BEBAUUNGSPLAN
„SCHNEPFENLUCKENFELD - SÜD"

DECKBLATT NR. 2

VEREINFACHTE ÄNDERUNG NACH § 13 BauGB

ÄNDERUNG: MASS DER BAULICHEN NUTZUNG VON E+1 AUF E+U
PARZELLE 9 FLNR. 740, 740/9, 10, 11
ÄNDERUNG DER DACHNEIGUNG UND TRAUFHÖHE BEI E+U

„SCHNEPFENLUCKENFELD-SÜD" M=1:1000

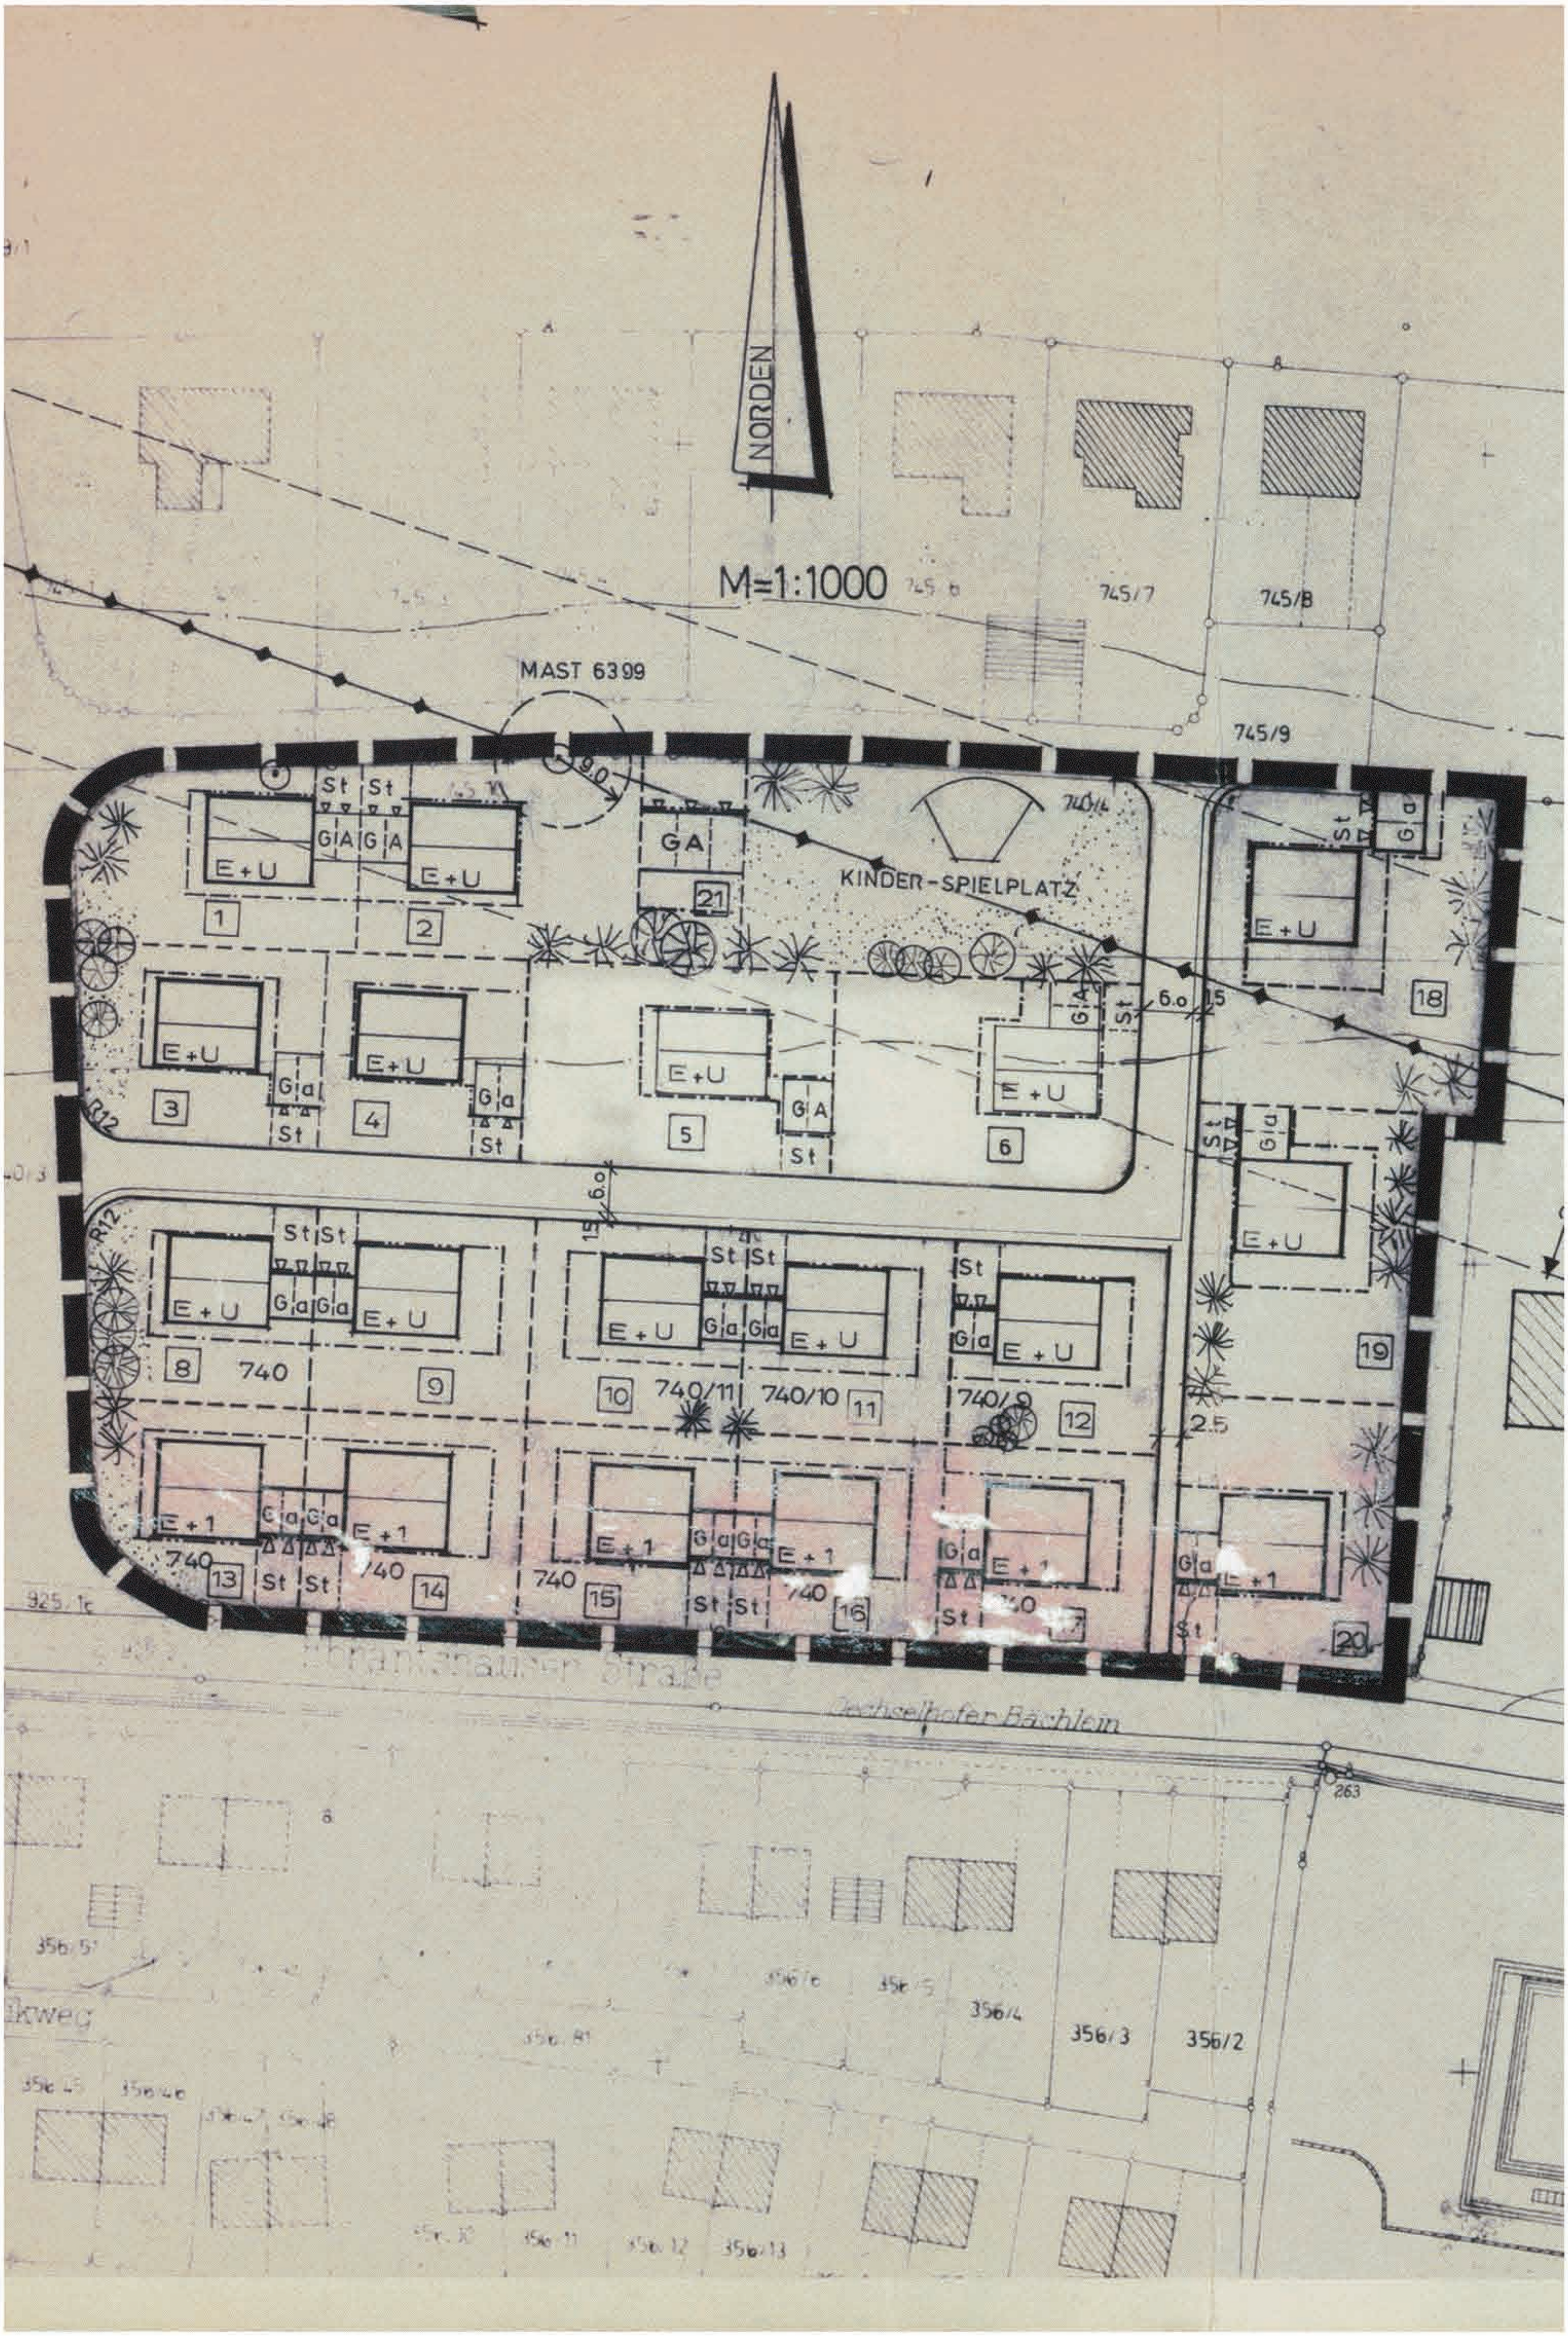
0.61 Zur planlichen Festsetzung Ziff. 2.1

Dachform: Satteldach 36 — 38°
Traufhöhe: (2 × 2.75) + 0.30 + 0.75 = 6.55 m talseitig
3.80 m bergseitig
